Asunto: Plan de Remediación Propuesta Modificado en Respuesta a la Carta de la LEA del 1 de mayo de 2025

PROJECT TITLE:
CHIQUITA CANYON CASTAC, CALIFORNIA

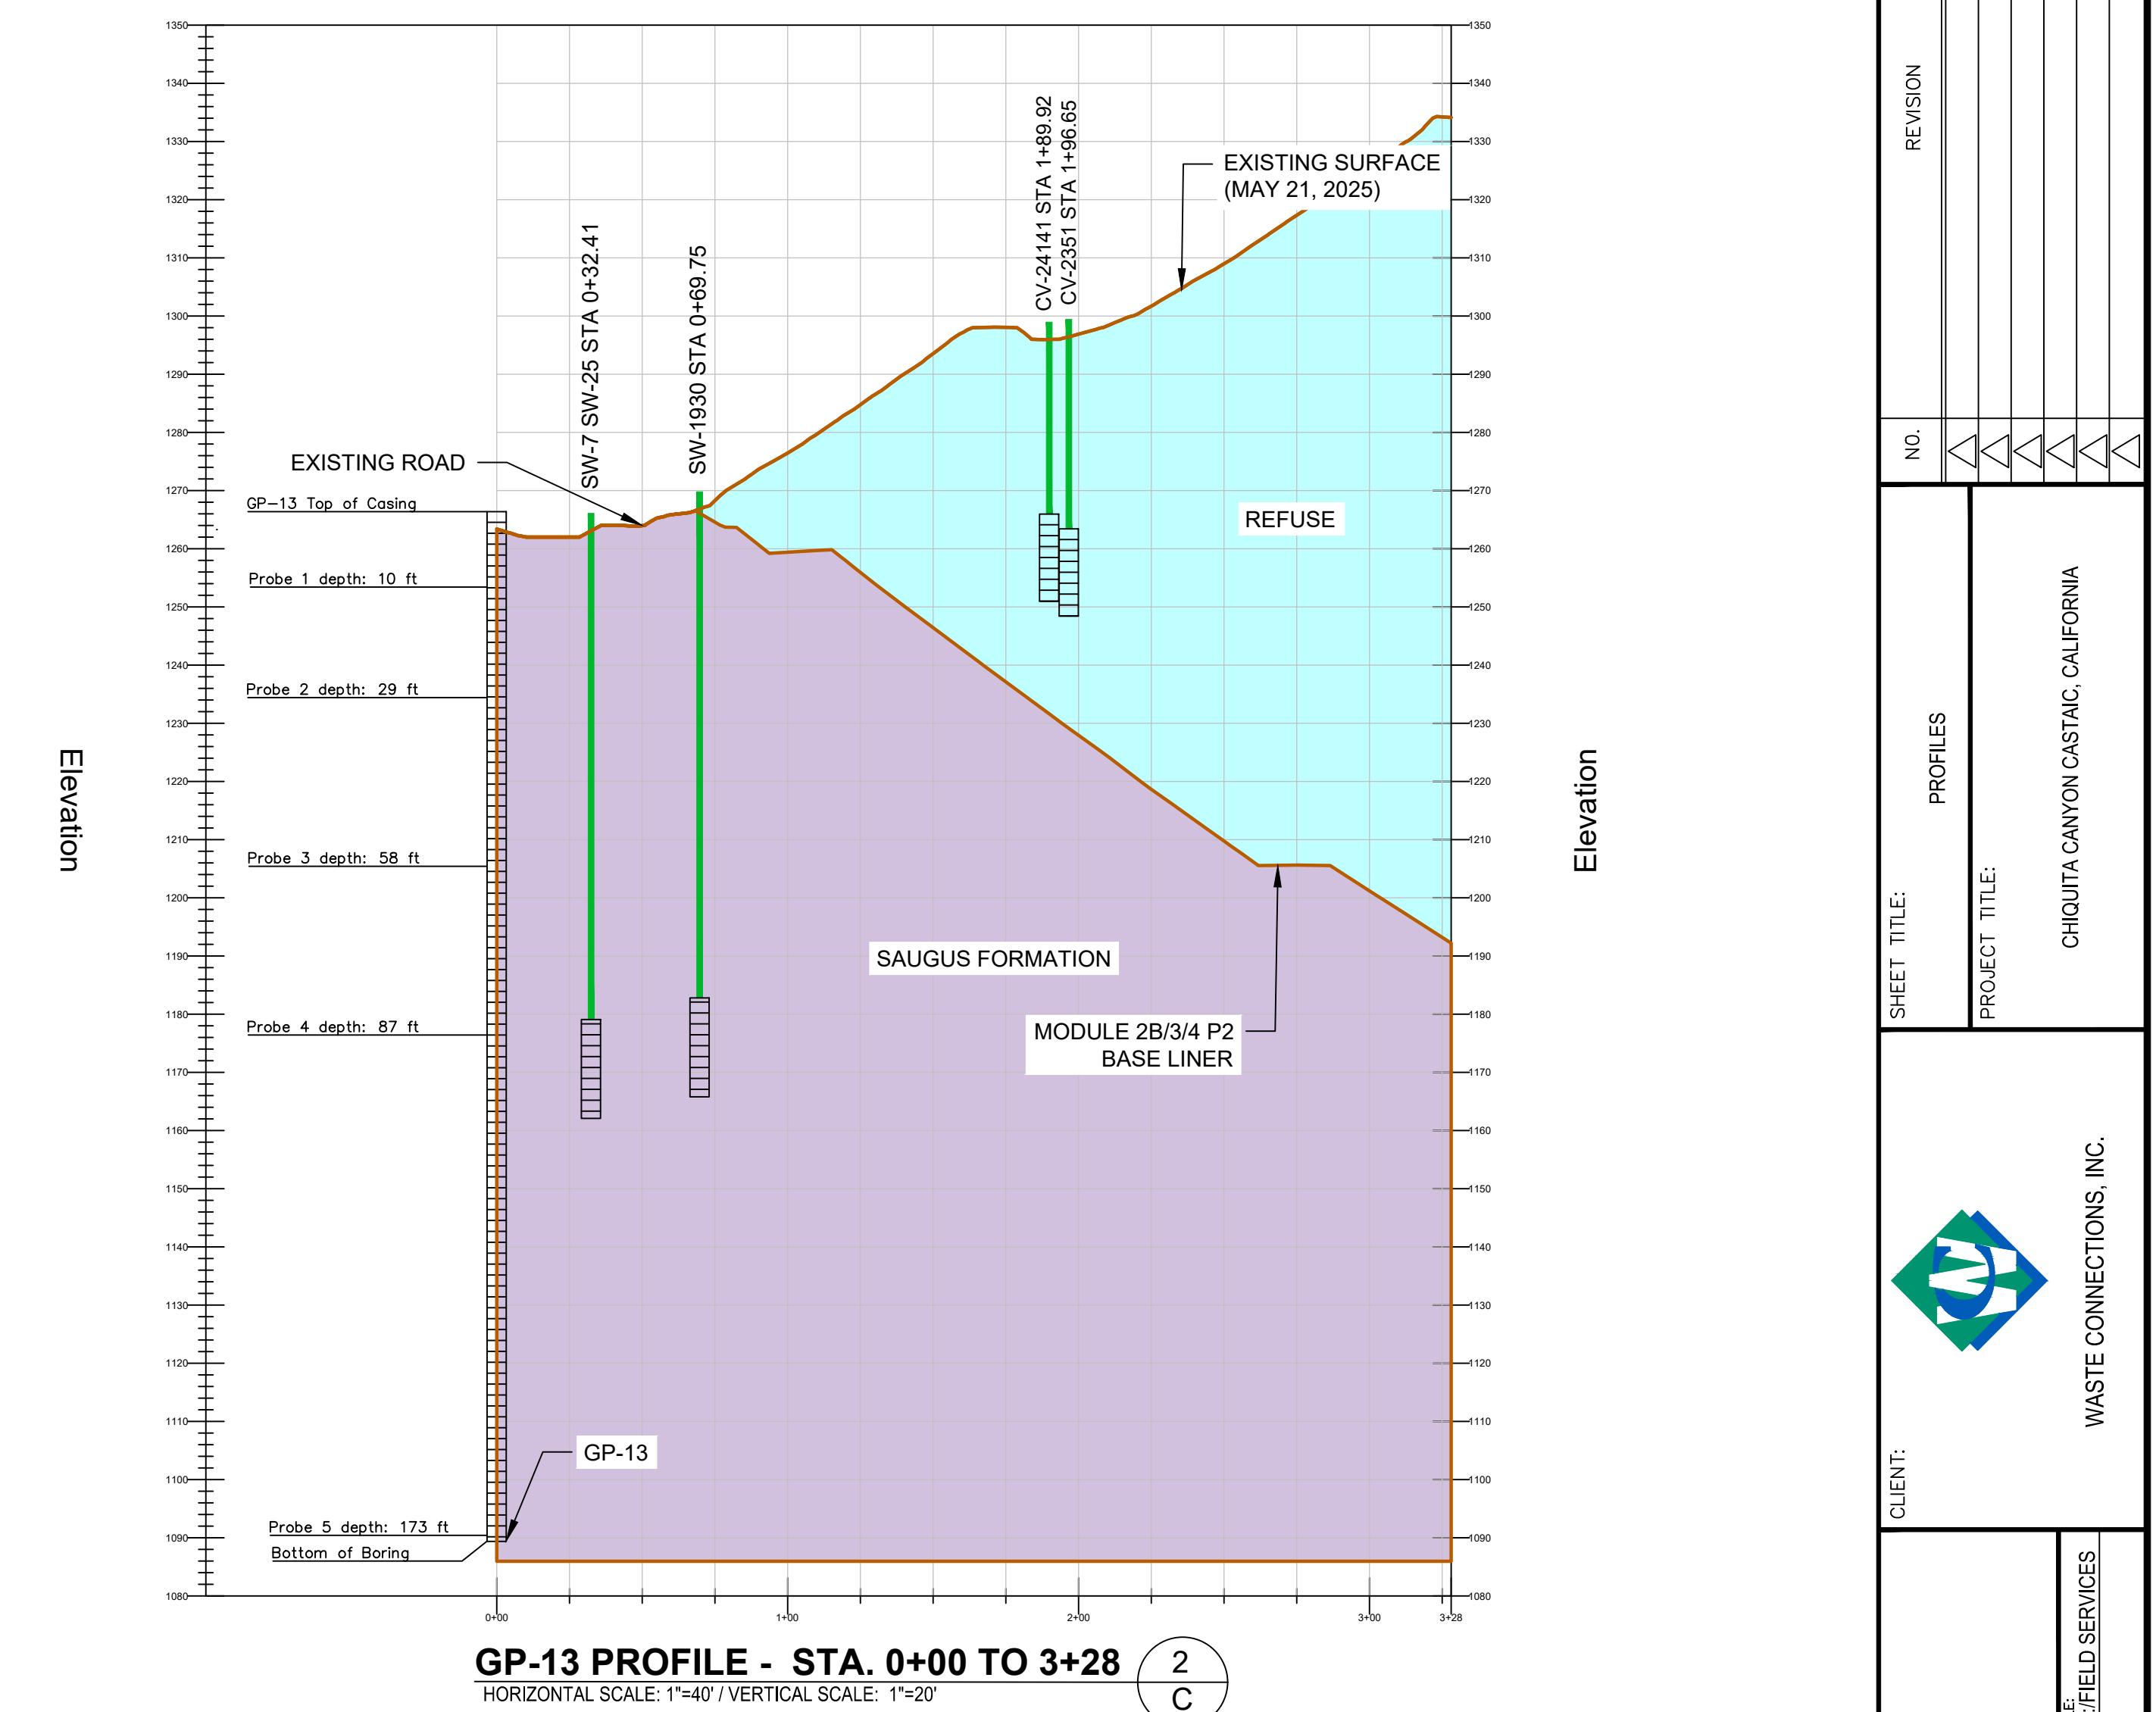
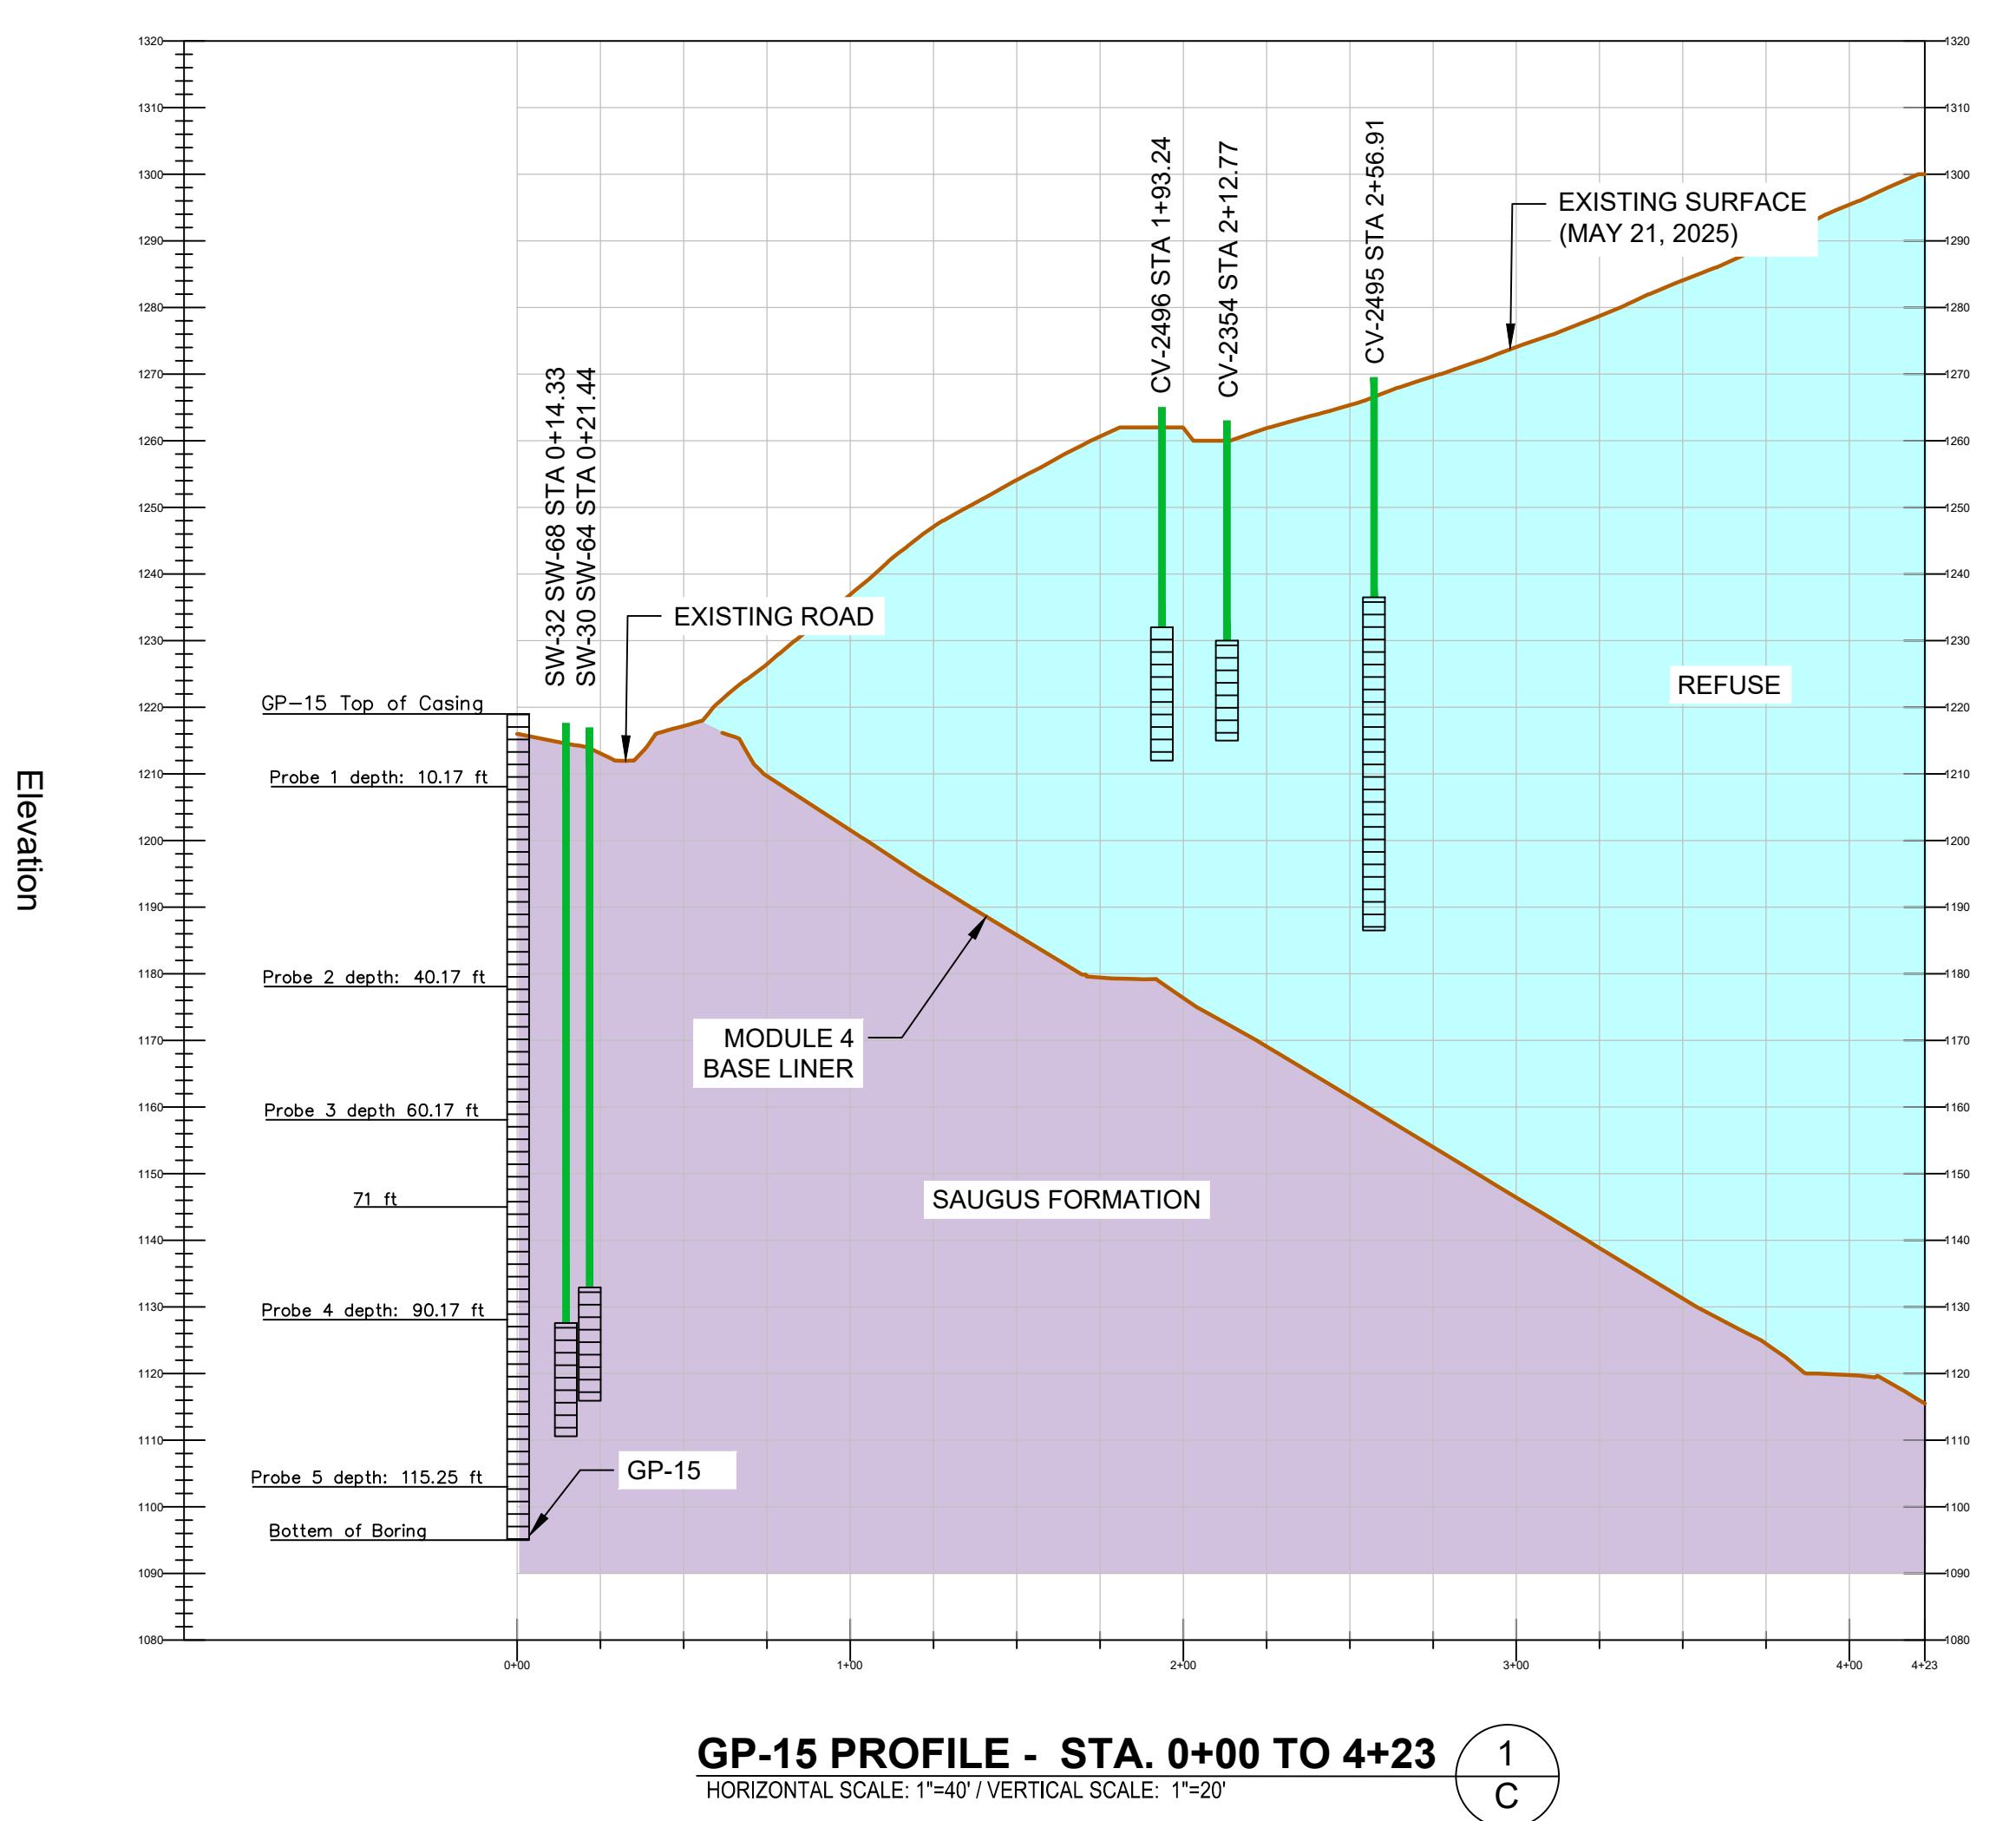
Punto 4: *Como se solicitó en la Carta de Respuesta de la LEA del 21 de febrero de 2025, proporcionar figuras de cortes transversales que muestren GP-13 y GP-15 en relación al vertedero, que incluyan, de forma enunciativa más no limitativa:*

- ii. Profundidad de los desechos/el revestimiento de la base;
- iii. Pozos de SVE existentes y propuestos; y
- iv. Pozos de extracción de LFG existentes.

En el **Adjunto A** se incluyen cortes transversales que muestran GP-13 y GP-15, Estratos Geológicos, profundidad de los desechos/revestimiento de base, pozos de SVE existentes y propuestos y los pozos de extracción de LFG existentes. Estos detalles y ubicaciones están sujetos a cambios al momento de la construcción, debido a posibles problemas de construcción o de seguridad que podrían encontrarse durante la perforación o la movilización.
